การแก้ไข Alarm ที่พบตอน Simulation เครื่อง WIRE CUT

คำสนทนา (ขออนุญาตลงโพสต์แล้ว) เรื่อง Alarm ที่เกิดขึ้น กับการแก้ไขและสาเหตุของ Alarm กับแนวทางในการแก้ไขด้วยวิธีอื่นๆ ที่ควรทำ

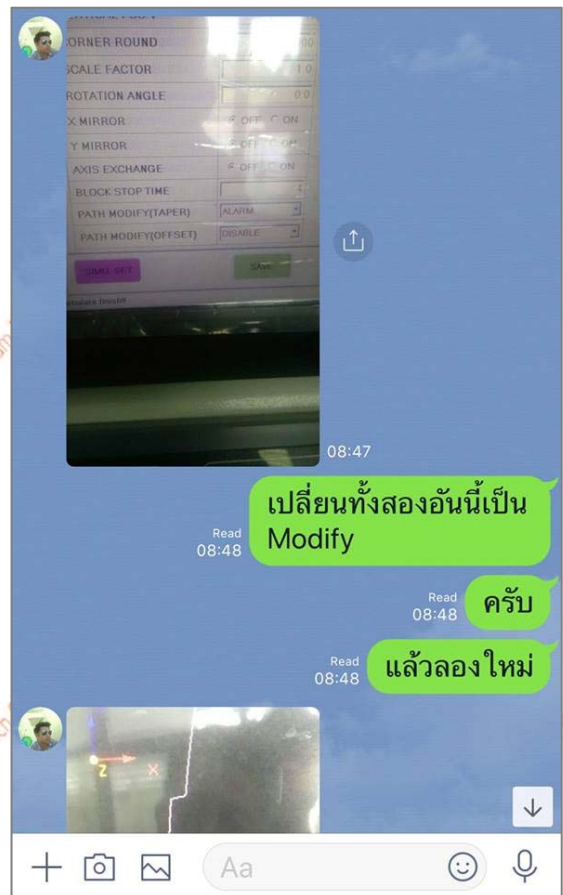
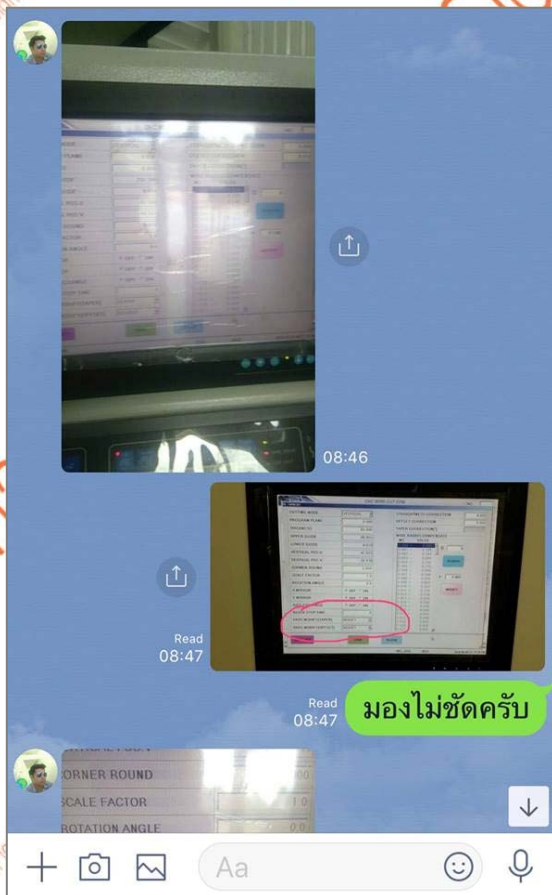
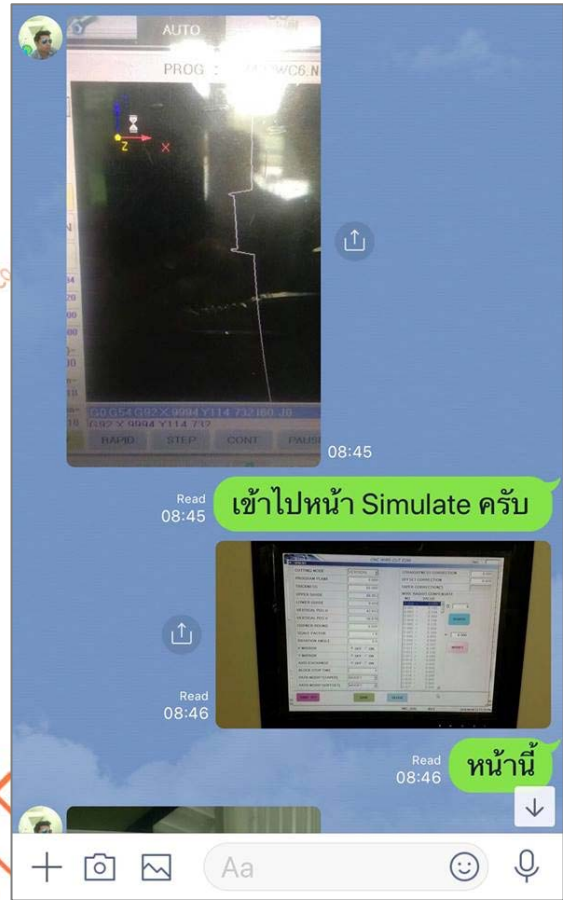
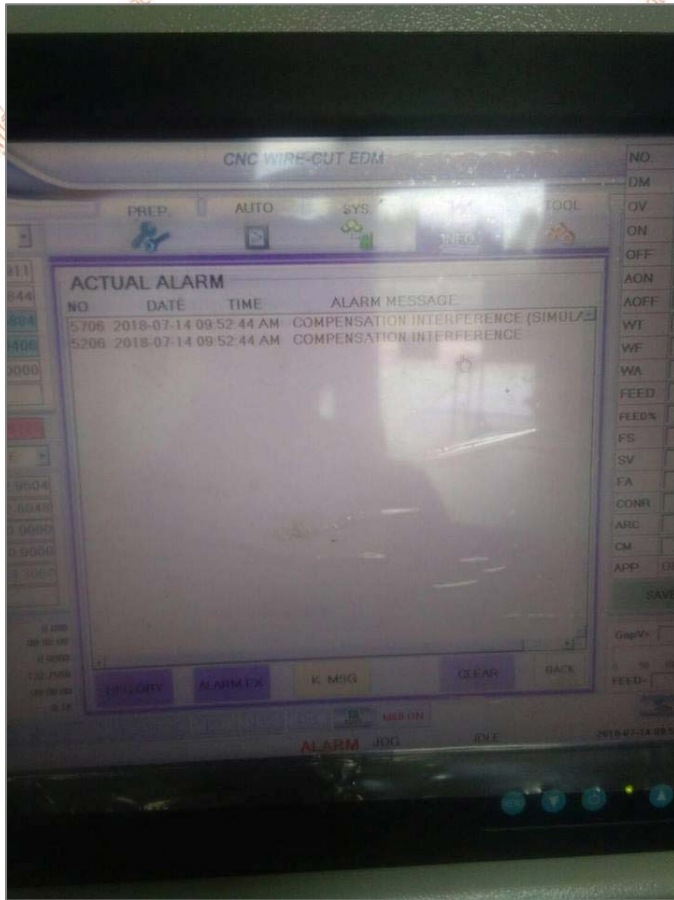
Read 09:01 ถ้าใส่ Modify ลงไป ละครับ

Read 09:04 PATH MODIFY OFFSET เป็น MODIFY แล้วลองใหม่ ครับ

Read 09:04 แล้ว SIMULATE ดูว่า ผ่าน หรือเปล่า

Read 09:05 ถ้าผ่าน ขยายดู ว่าแหง หรือเปล่า

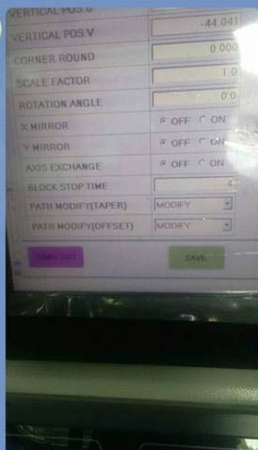
Read 09:08 แต่เครื่องยอมให้ตัด ไซม์ยี้ ครับ

Read 09:08 เมื่อใส่ MODIFY ไปในช่อง PATH

Read 09:09 คำนี้หมายความว่า ถ้าเจอ ปัญหา จะยอมให้ผ่านไป ไซ้หรือไม่

Read 09:10 แต่ มันจะแหง

Read 09:10 อาจต้อง ไซ้ลวด เล็กๆ

Read 09:11 หรือลดความแหลมของมุม ตั้งแต่ ใน CAD

Read 09:11 ใส่ 0.125 round ใน CAD เลย

Read 09:17 ตัด electrode สปาร์ค แทน ปลอดภัยสุด
